**Änderungsantrag zur DS VII/0678  
Um- und Neugestaltung des Sperlingsbergs der Hansestadt Stendal**

**Hier:** Touristische Aufwertung / Verbesserung der Aufenthaltsqualität des Sperlingsbergs durch Umbauung des Brunnens mit einer der ehemaligen Stadtmauer Stendals maßstäblich nachempfundenen / verkleinerten „Stadtmauer“ aus Ziegelsteinen. Der Antrag basiert auf einem von den Herren Trösken und Krupp im Januar 2018 dem Bauamt zugeschickten Gestaltungsvorschlag (**siehe Anlage**).

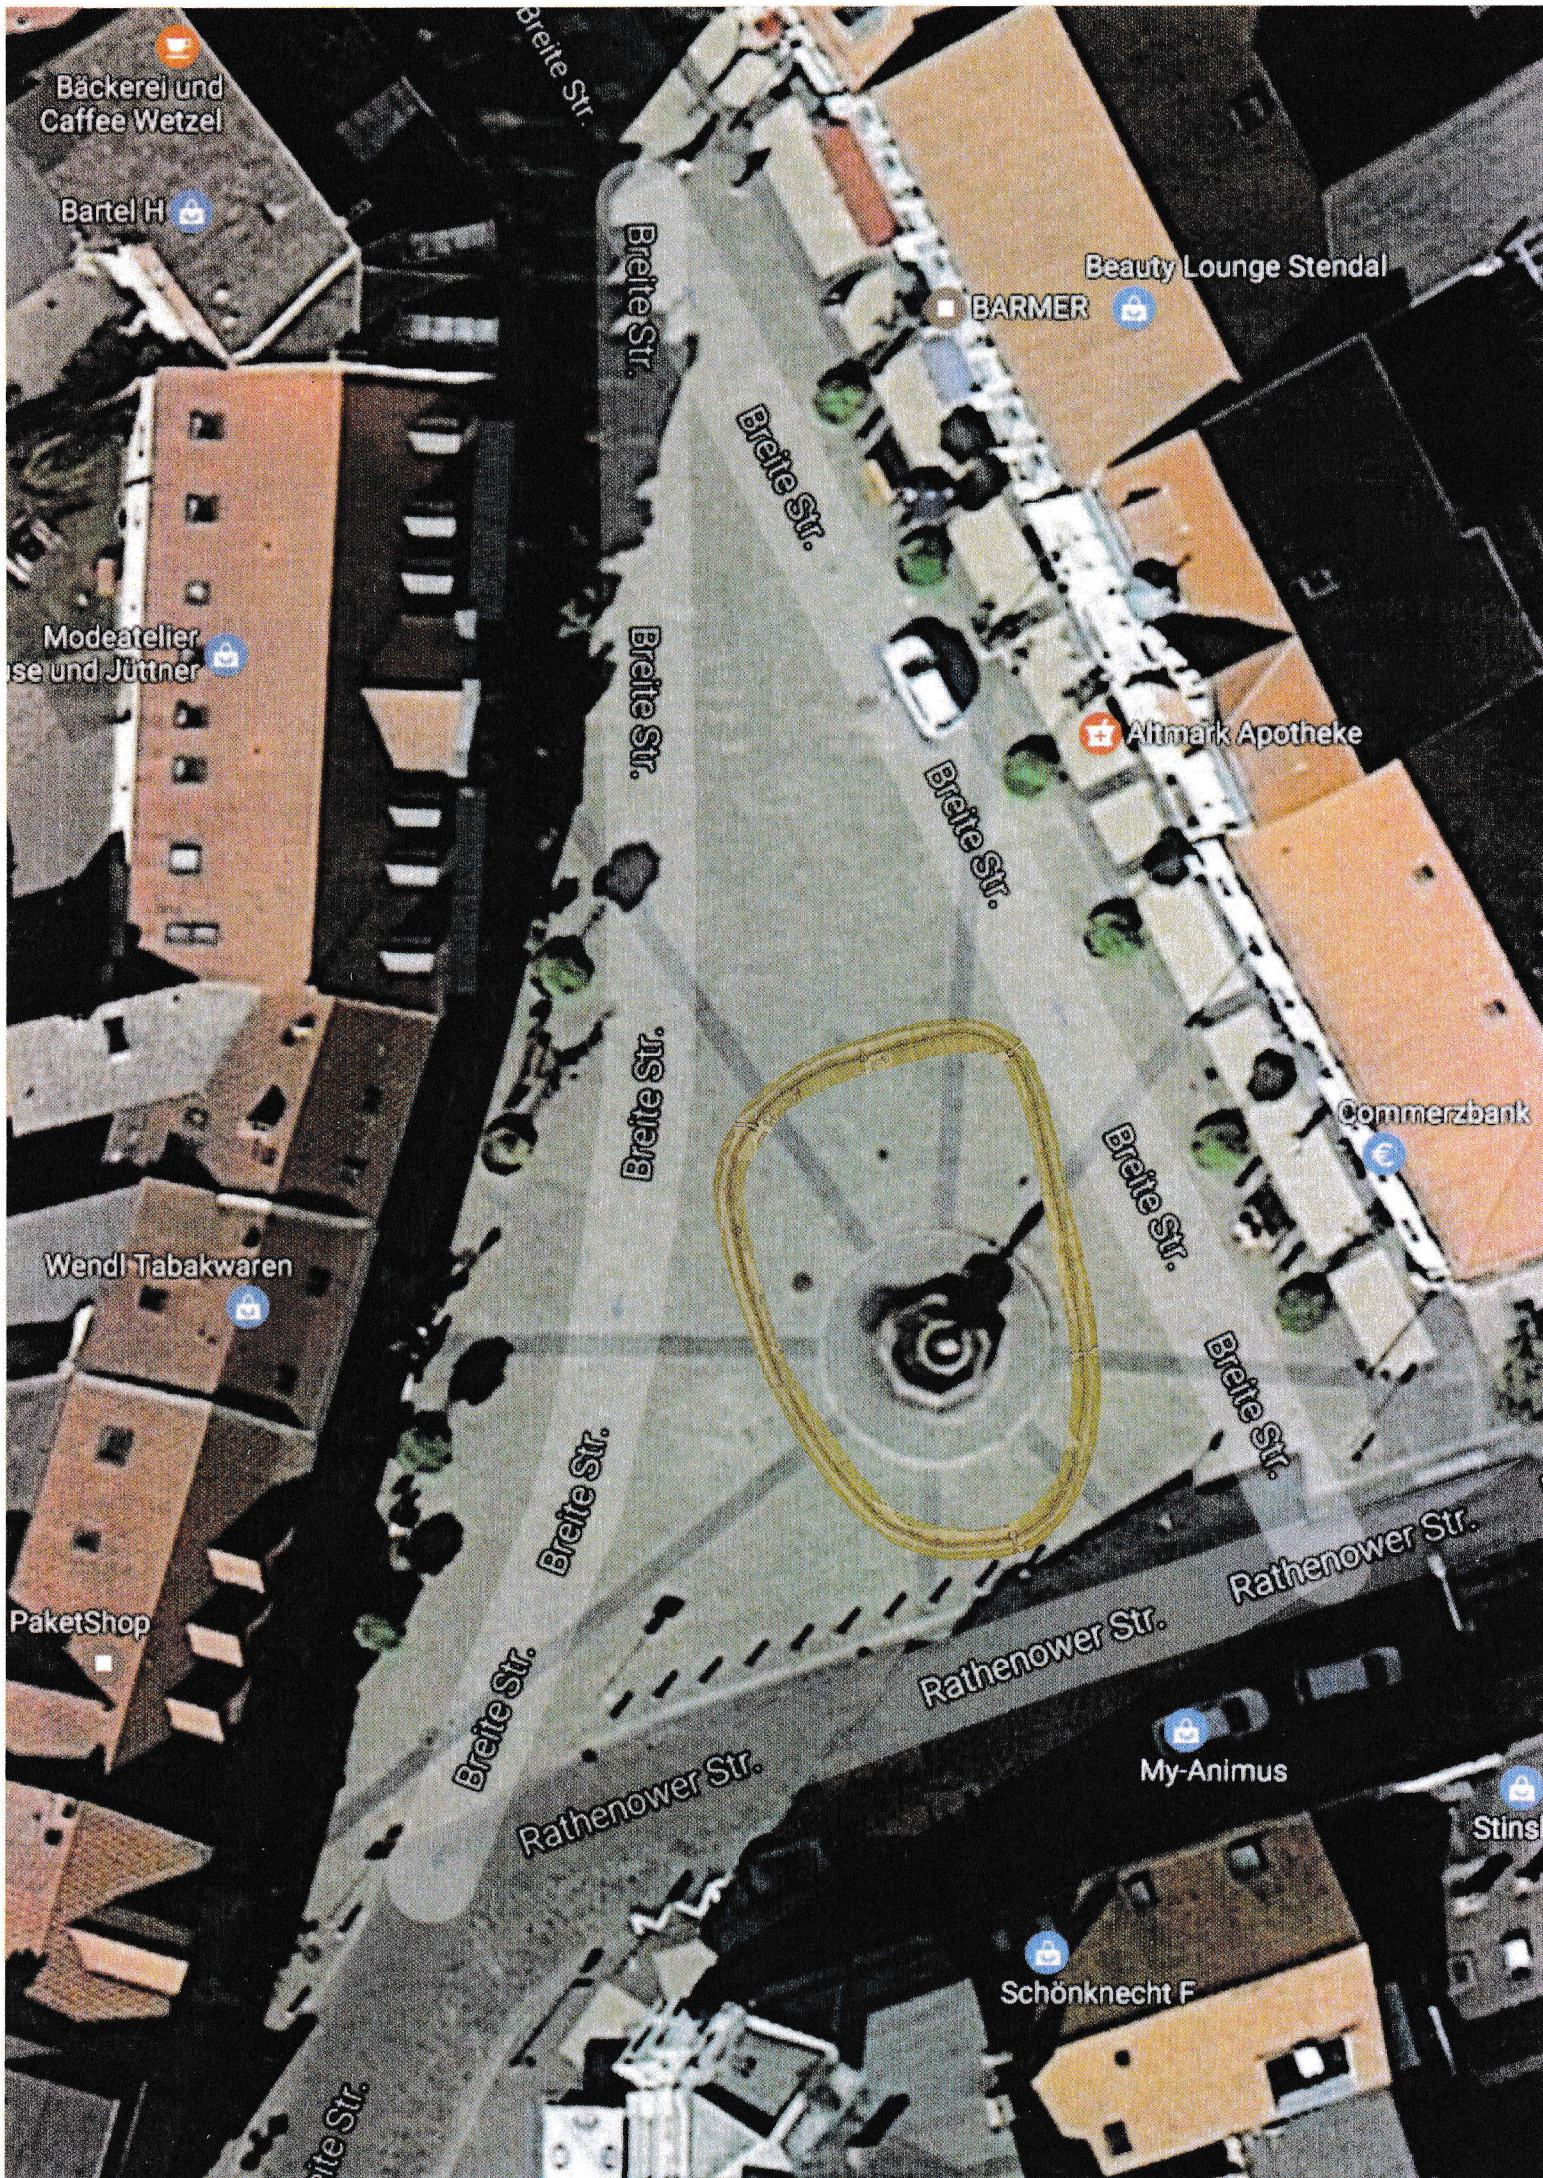
Der Ausschuss für Stadtentwicklung beschließt, dass – unabhängig von der durch den Ausschuss beschlossenen Umbauvariante – rund um den dem Stendaler Wohltäter Friedrich Hermann Haacke gewidmeten und „Sperlings-Ida“ genannten Brunnen eine der ursprünglichen Lage und Ausdehnung der ehemaligen historischen Stendaler Stadtmauer aus dem 17. Jahrhundert maßstäblich angepasste „Stadtmauer“ aus Ziegelsteinen in Form der Zinnen auf der Marienkirche errichtet wird.

Die Zinnenhöhe über Pflaster soll (unter Beachtung der Fallhöhe) 60 cm bis 65 cm nicht überschreiten, die Zinnen-Zwischenräume sollen als beidseitig nutzbare Sitzgelegenheiten ausgeführt werden.

Die Mauer erhält vier bodengleiche Zugänge in den Innenraum.

Die für Rollstuhlfahrer nutzbaren Öffnungen werden so ausgerichtet, dass sie – vom Mittelpunkt der Brunnenfigur aus betrachtet – in der Luftlinie auf die Richtung der 2 jetzigen und der 2 ehemaligen Stadttore verweisen:

- In östlicher Richtung: ehemaliges Arneburger Tor
- In südlicher Richtung: Tangermünder Tor
- In nord-westlicher Richtung: Uenglinger Tor
- In nördlicher Richtung: ehemaliges Viehtor

In den Boden der Eingangsöffnungen könnten beschriftete (gelaserte) Edelstahl-Bodenplatten eingelassen werden, die auf das jeweilige Tor hinweisen.
